OBJET : MARCHÉ DE TRAVAUX DE CONSTRUCTION DE LA STATION D'EPURATION OUEST-FICHES MODIFICATIVES-AUTORISATION DE SIGNER L'AVENANT N°1

La Ville d'Aix en Provence a notifié le 5 Juin 2009 au groupement d'entreprises représenté par son mandataire : la société Degremont, un marché n° A9-020 de travaux pour la construction et l'exploitation temporaire de la station d'épuration Ouest.

FICHE DE DEMANDE DE MODIFICATION ET D'AVIS MOTIVE
N°DGT 00

Marché N° 09.020	CONSTRUCTION ET EXPLOITATION TEMPORAIRE DE LA STATION D'AIX OUEST
-----------------------------	------------------------------------------------------------------------------

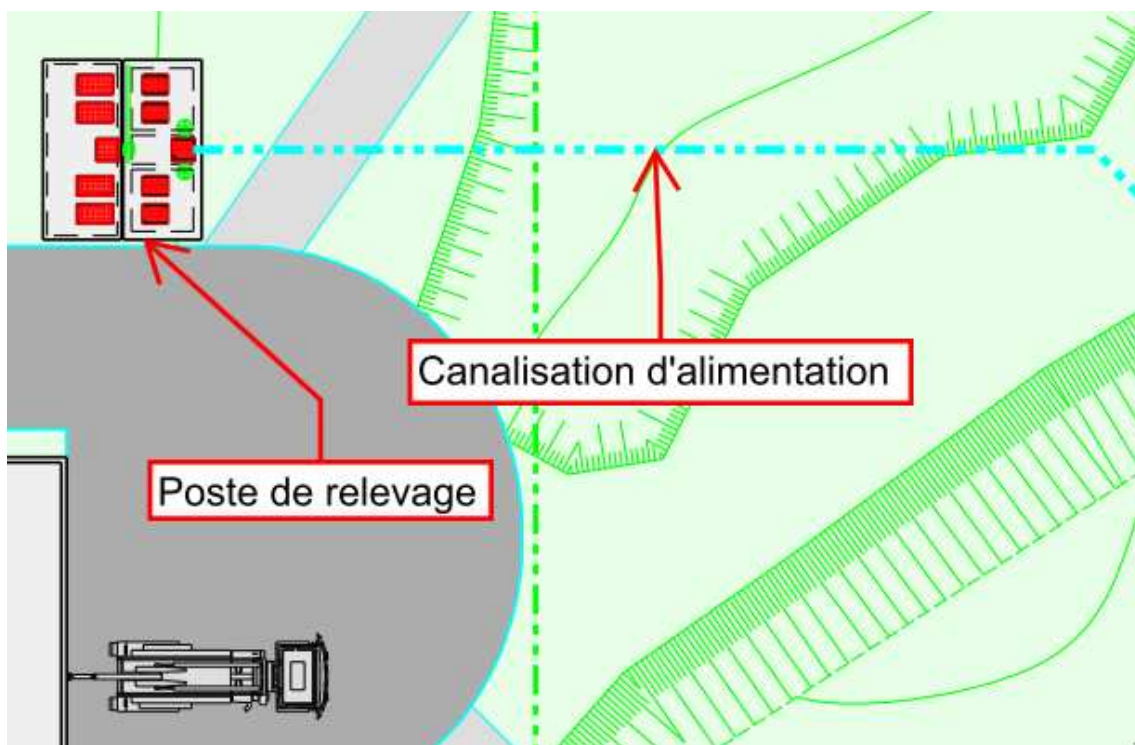
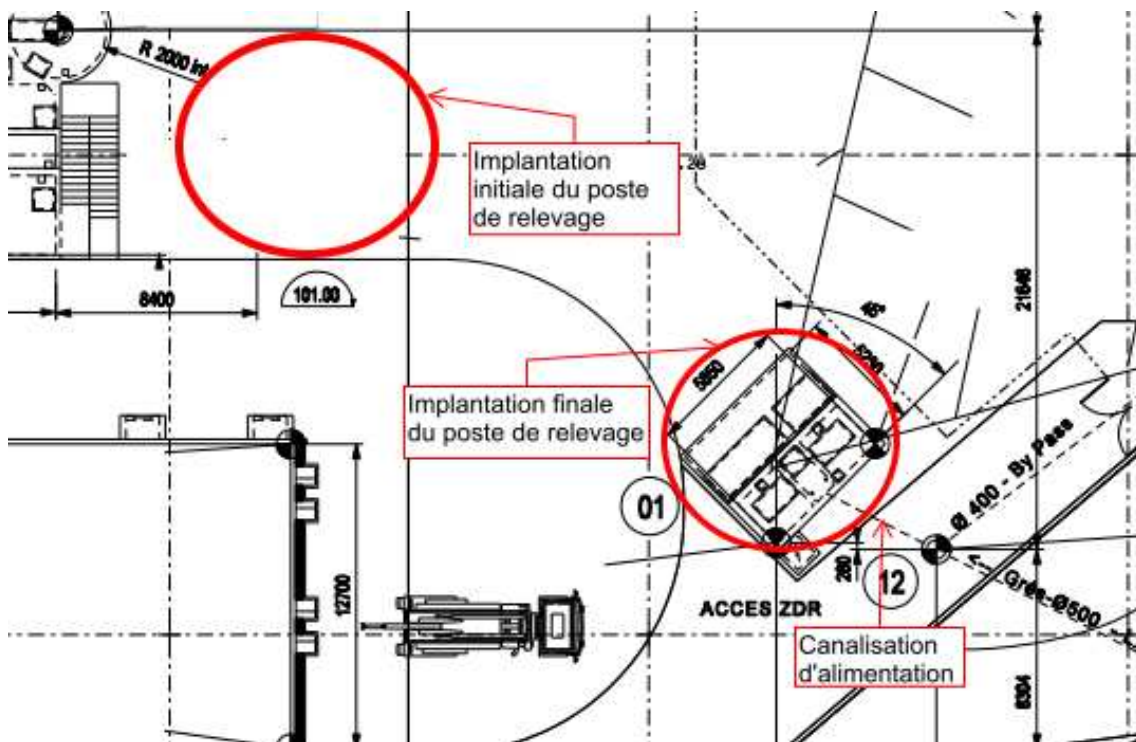
Rappel du projet initial
L'implantation du poste de relevage a été définie lors de l'élaboration de l'offre Variante. Document de référence : Plan d'implantation PR O 06 de juin 2009

Motivation de la demande de modification	
<input type="checkbox"/> amélioration produit	Le poste de relevage de la station a été déplacé afin de se rapprocher du dernier regard livré par le Marché de réseau de la Ville d'Aix en Provence.
<input type="checkbox"/> changement procédé	Le déplacement du poste s'affranchi du problème (sécurité) de terrassement en grande profondeur pour la pose de la canalisation d'alimentation de ce dernier.
<input checked="" type="checkbox"/> autre : Phasage des travaux	Cette modification permet d'assurer en outre le curage du dernier regard et du poste de relevage par des hydro cureurs courants,

Le déplacement du poste de relevage selon les plans explicatifs ci-après.

FICHE DE DEMANDE DE MODIFICATION ET D'AVIS MOTIVE
N°DGT 01

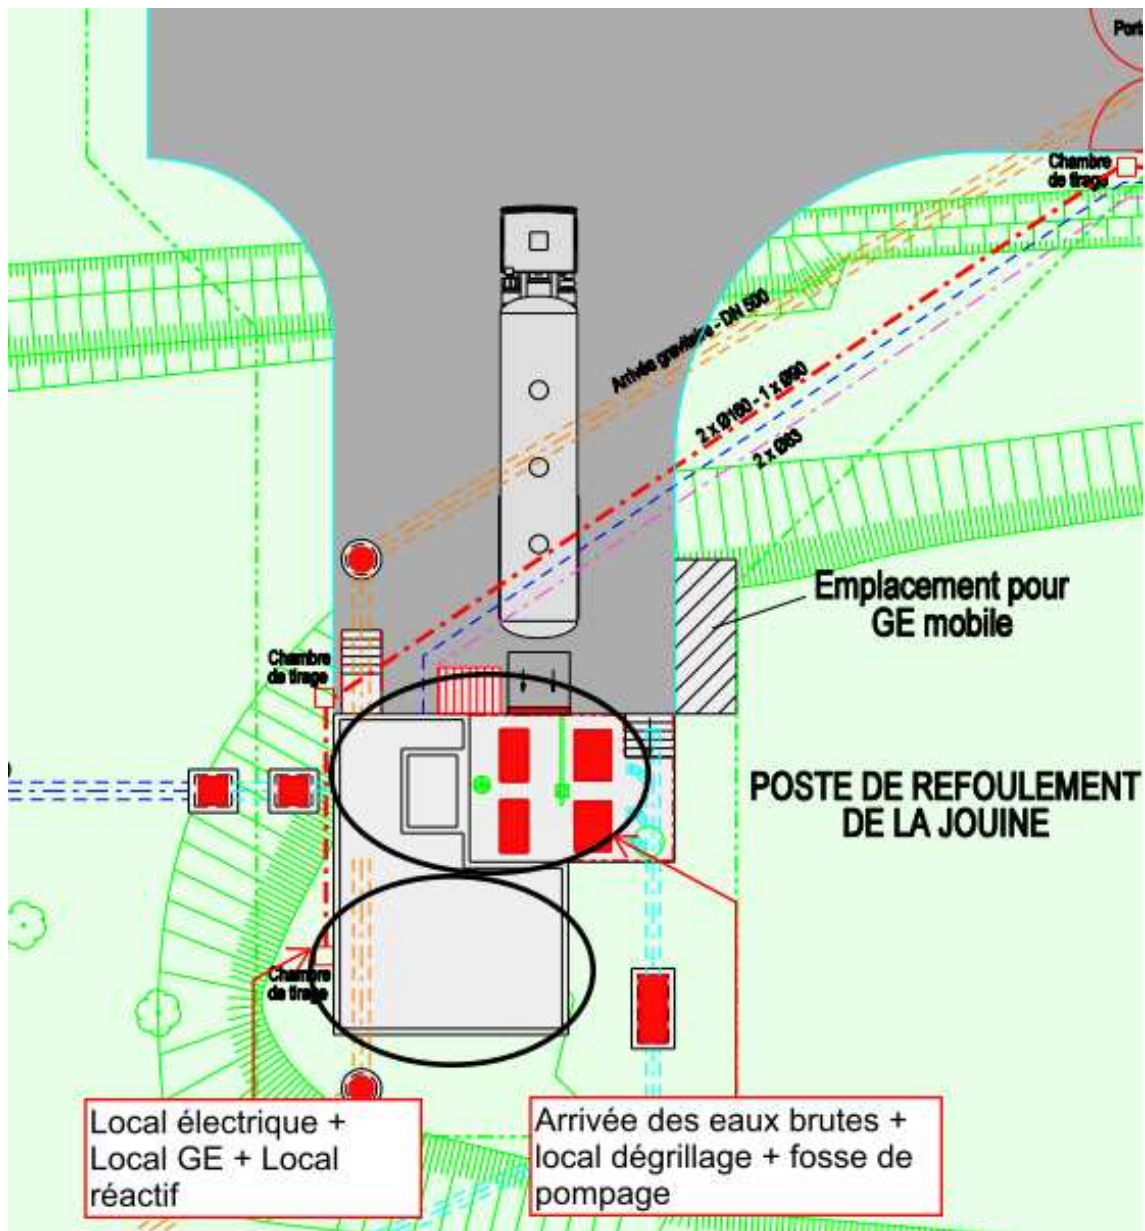
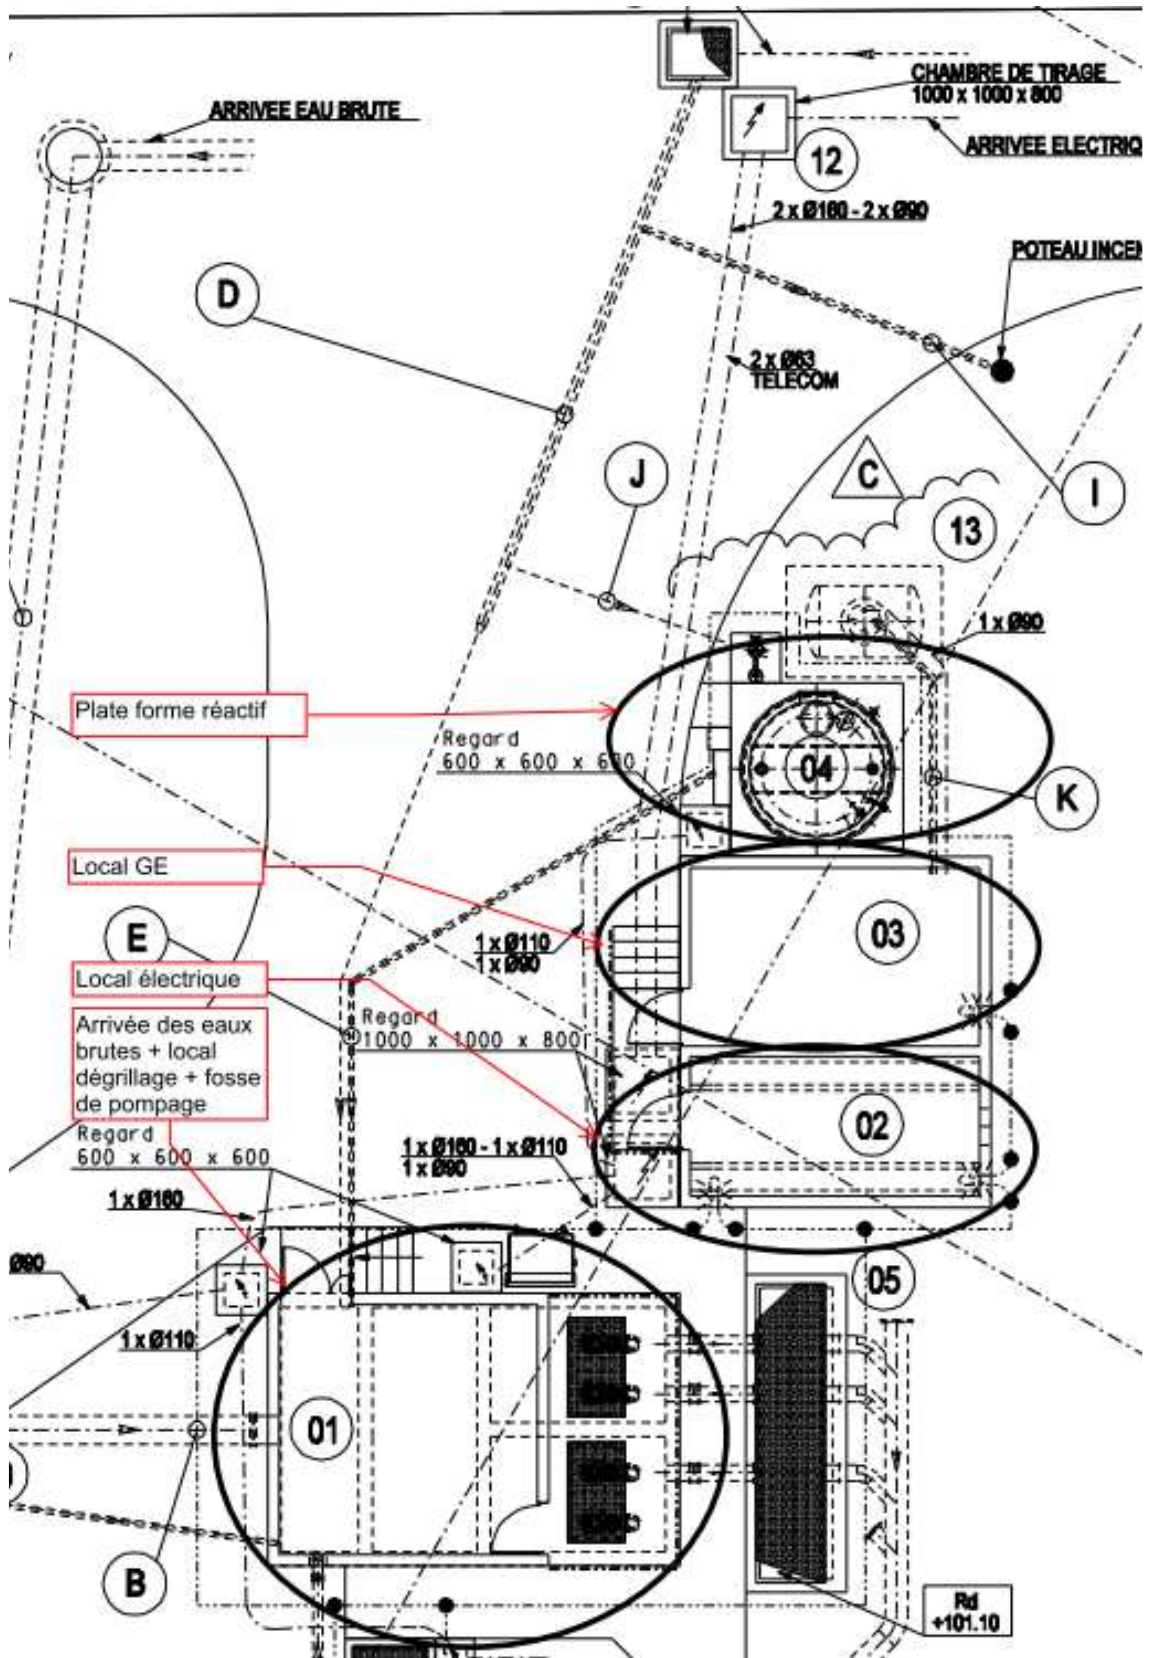
<p>Localisation et désignation de l'objet de la demande de modification</p> <p><u>Lieu</u> Poste de relevage déporté</p> <p><u>Zone</u> 90</p> <p><u>Ouvrage :</u> Bâtiment technique Réseaux enterrés</p> <p><u>Élément à modifier :</u> Local électrique et local groupe électrogène Cuve de Nutriox Piège à cailloux Canalisations d'arrivées des eaux</p>

Motivation de la demande de modification	
<input checked="" type="checkbox"/> amélioration produit <input type="checkbox"/> changement procédé	<p>Séparé du local dégrillage, le local électrique est protégé naturellement des ambiances agressives d'H₂S. La longévité des éléments électriques est ainsi augmentée.</p> <p>Pour l'exploitation, les zones techniques (sales) et électriques (propres) sont</p>

Extraits Vue en plan et Coupes du poste de relèvement et de la chambre à vannes du Poste de relèvement déporté

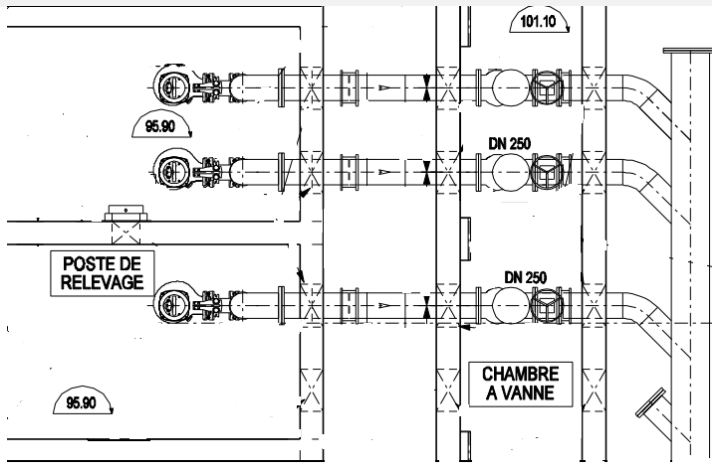
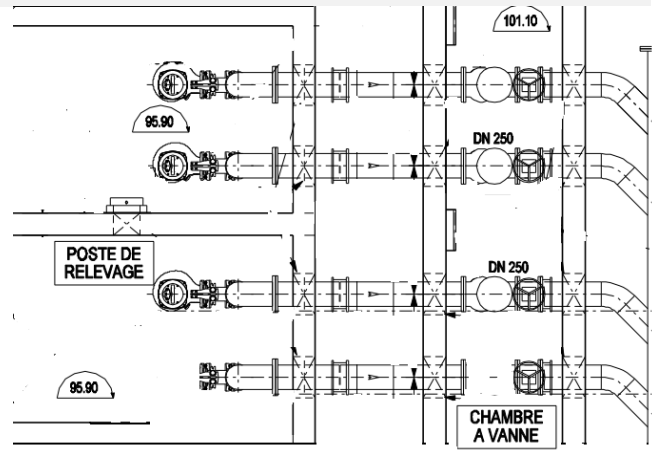
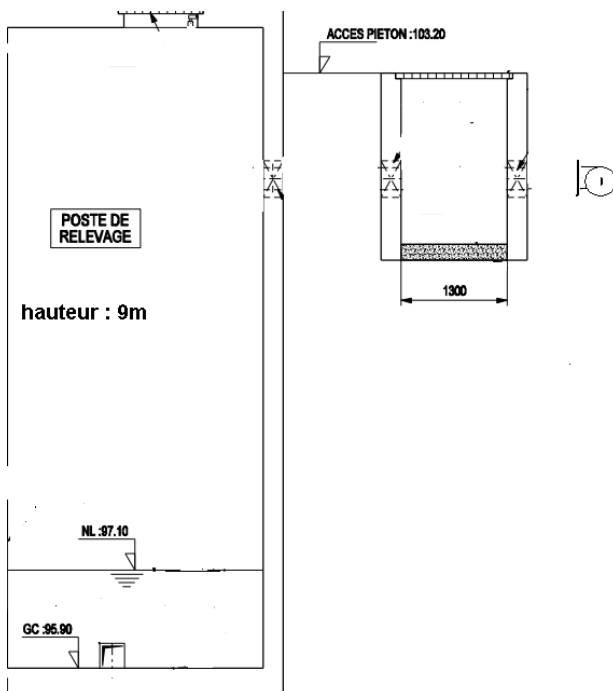
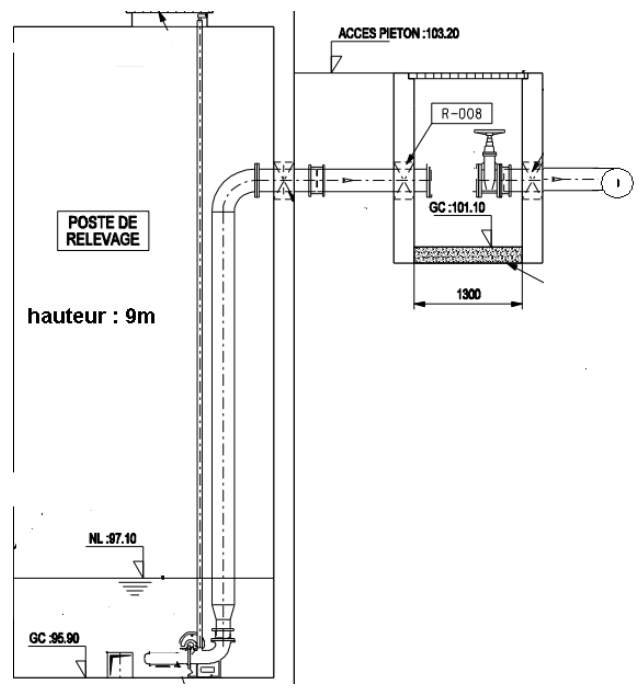
Rappel du projet initial
<p>Le Génie Civil du poste de relèvement déporté est prévu pour l'extension future de la station. Il est prévu au marché d'équiper le poste des trois pompes nécessaires au fonctionnement actuel « moyen terme ».</p> <p>L'équipement de la quatrième pompe du poste de relèvement déporté n'est pas prévu au Marché.</p> <p>Documents de référence : Plan projet n° O 01 B et O 02 B juin 2009 + Mémoire Technique – Synthèse – Pièce 10.1.1 - Chapitre B § 1.3.</p>

Motivation de la demande de modification	
<input checked="" type="checkbox"/> amélioration produit	L'équipement ultérieur du poste de relèvement déporté, tel que prévu au marché nécessitera une interruption de service, des interventions de nettoyage préalables à l'installation de la 4ème pompe, des interventions sur le génie civil existant
<input type="checkbox"/> changement procédé

Extraits Vue en plan et Coupes du poste de relèvement et de la chambre à vannes du Poste de relèvement de la Station

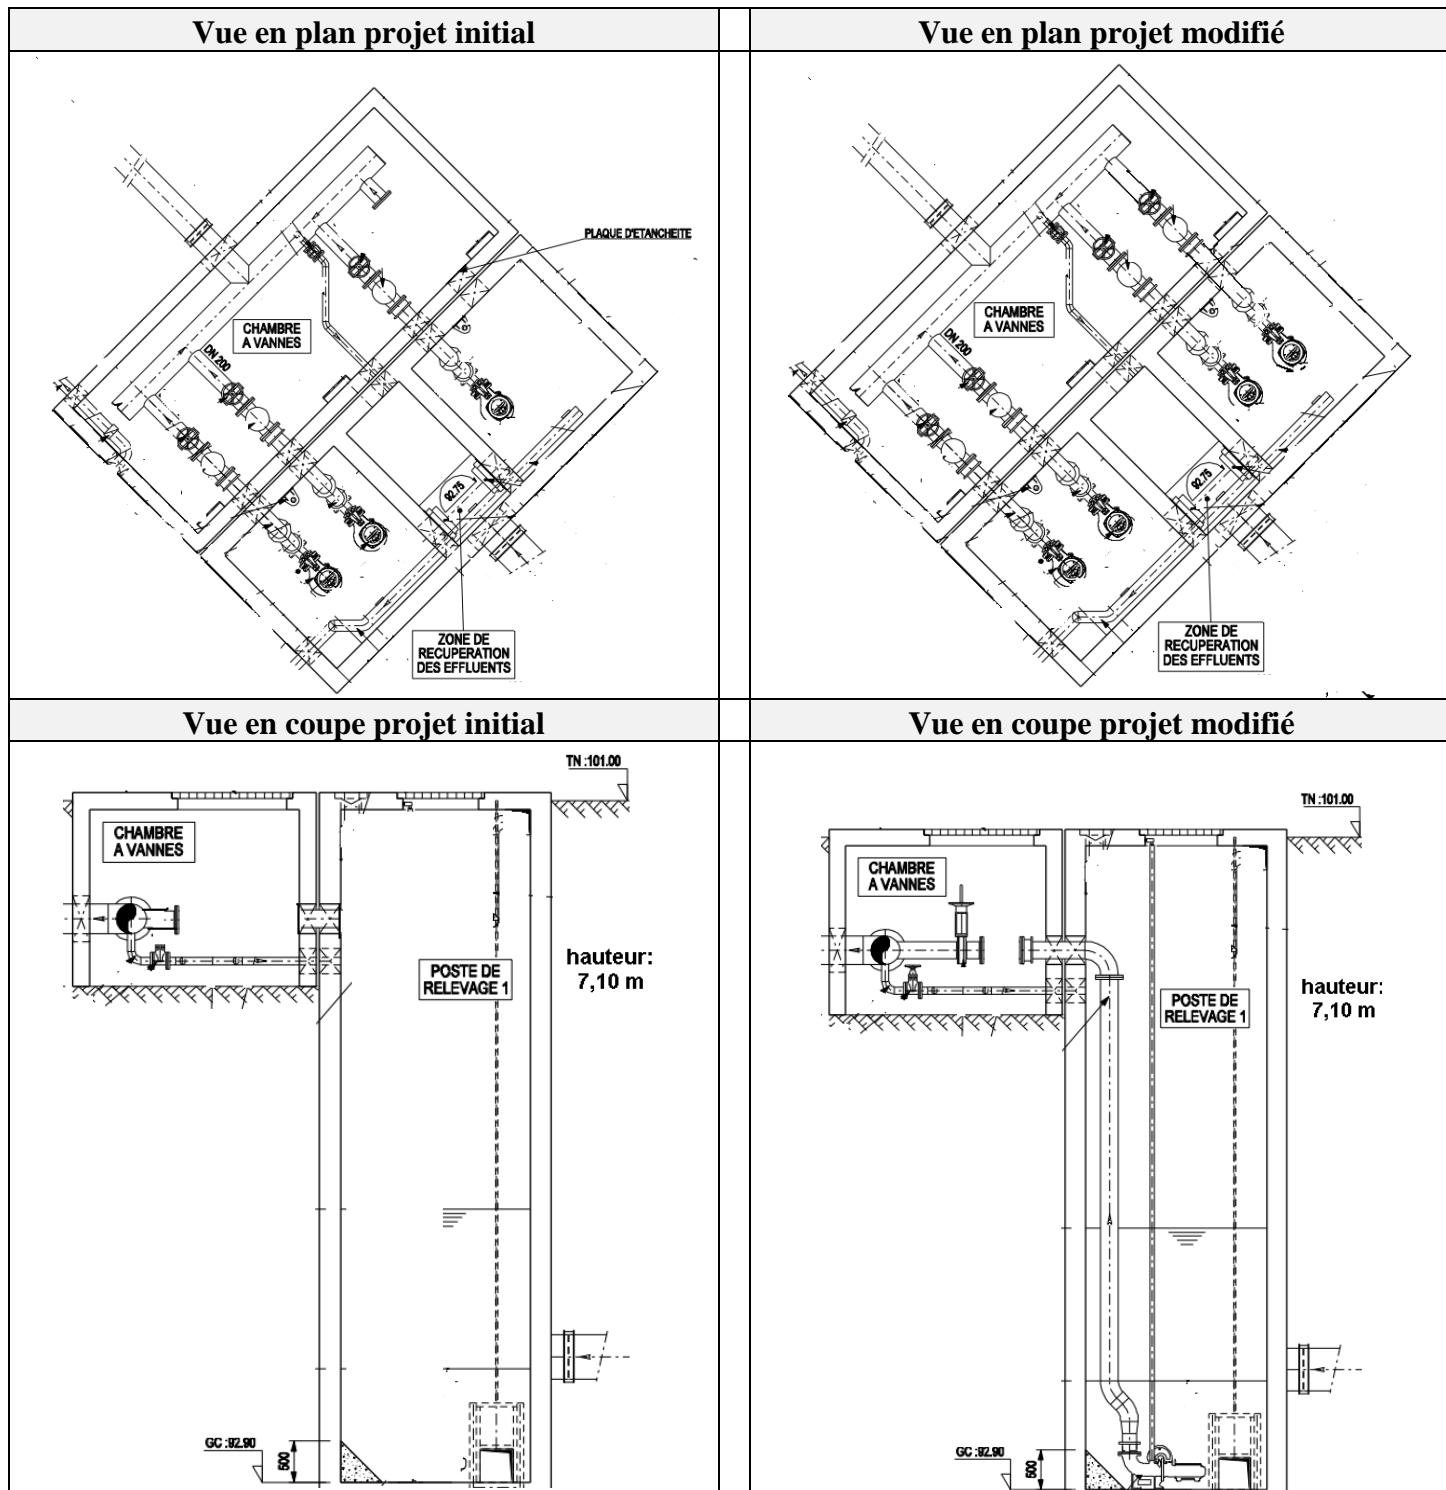
Rappel du projet initial
<p>L'équipement de la quatrième pompe du poste de refoulement STEP n'est pas prévu au Marché. Le Génie civil du poste est dimensionné pour l'évolution future. Nous avons prévu des ouvrages dont les dimensions sont suffisantes pour accueillir la future pompe et les futurs clapets/vannes.</p> <p>Documents de référence : Plan projet n° O 03 V juin 2009 + Mémoire Technique – Synthèse – Pièce 10.2.1 - Chapitre C § 2.1.</p>

Motivation de la demande de modification	
<input checked="" type="checkbox"/> amélioration produit	Les travaux ultérieurs pour équiper le poste de relèvement STEP (mise en place d'une quatrième pompe de relevage) nécessitera une interruption de service, des interventions de nettoyage préalables, des interventions sur le génie civil existant
<input type="checkbox"/> changement procédé

FICHE DE DEMANDE DE MODIFICATION ET D'AVIS MOTIVE
N° DGT 04

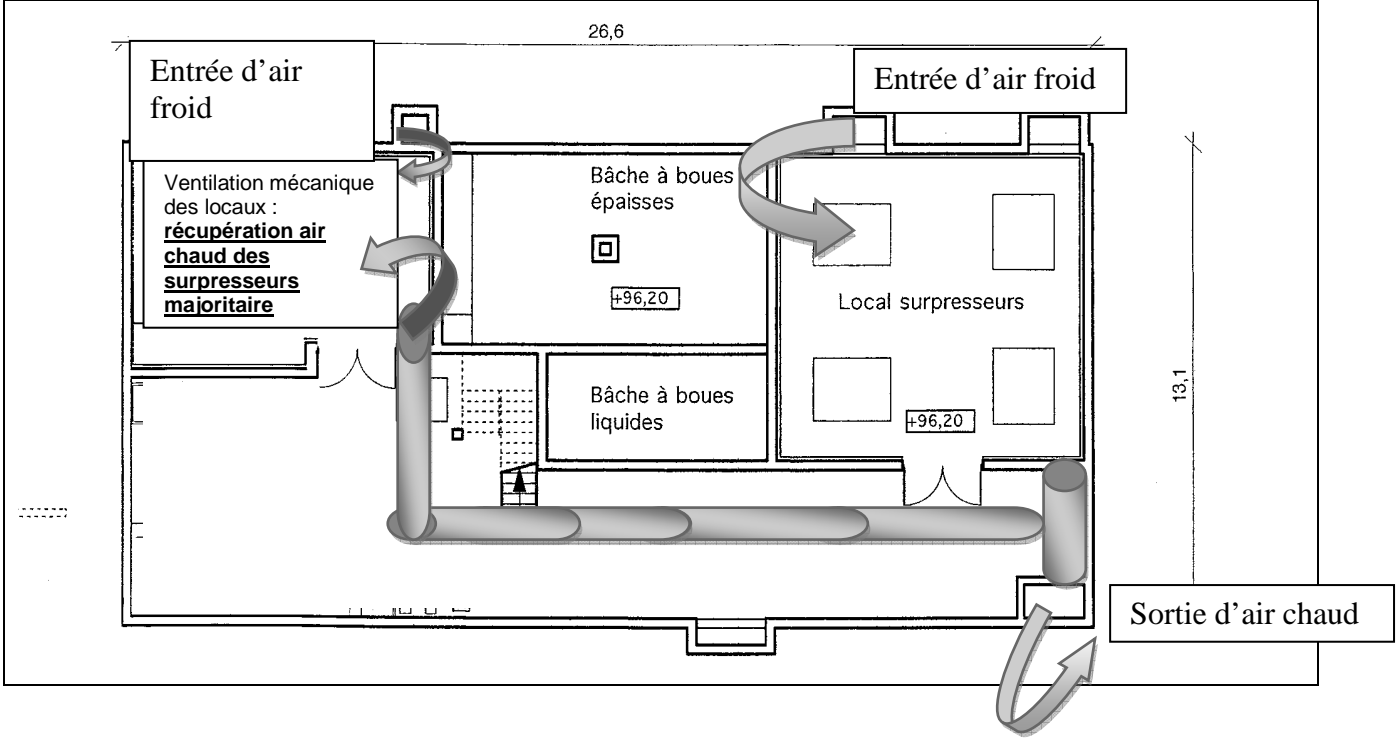
Rappel du projet initial
<p>L'air chaud issu du local des surpresseurs est évacué vers l'extérieur du bâtiment. Le déplacement manuel d'une plaque dans un carneau permet en hiver d'envoyer une petite quantité d'air chaud dans le sous-sol du bâtiment. La quantité d'air et donc les calories récupérées par cet apport sont faibles par rapport aux calories nécessaires au chauffage de l'air froid extérieur nécessaire à la ventilation correcte du sous-sol et à son maintien hors gel.</p> <p>Documents de référence : Plan projet n° O 07 V juin 2009 + Mémoire Technique – Synthèse – Pièce 10.2.1 - Chapitre C § 2.1.</p>

Motivation de la demande de modification	
<input checked="" type="checkbox"/> amélioration produit	Afin d'économiser de l'électricité nécessaire au chauffage du sous-sol pour le maintenir hors gel et dans des conditions de ventilation saine, le maître d'œuvre a demandé l'optimisation de la récupération de l'air chaud issu du local surpresseur.
<input type="checkbox"/> changement procédé	
<input type="checkbox"/> autre :

Projet modifié:	<ul style="list-style-type: none"> - Evacuation des calories dégagées par les surpresseurs vers l'extérieur - Faible récupération de calorie pour le chauffage des locaux en hiver
------------------------	------------------------------------------------------------------------------------------------------------------------------------------------------------------------------------------------------------
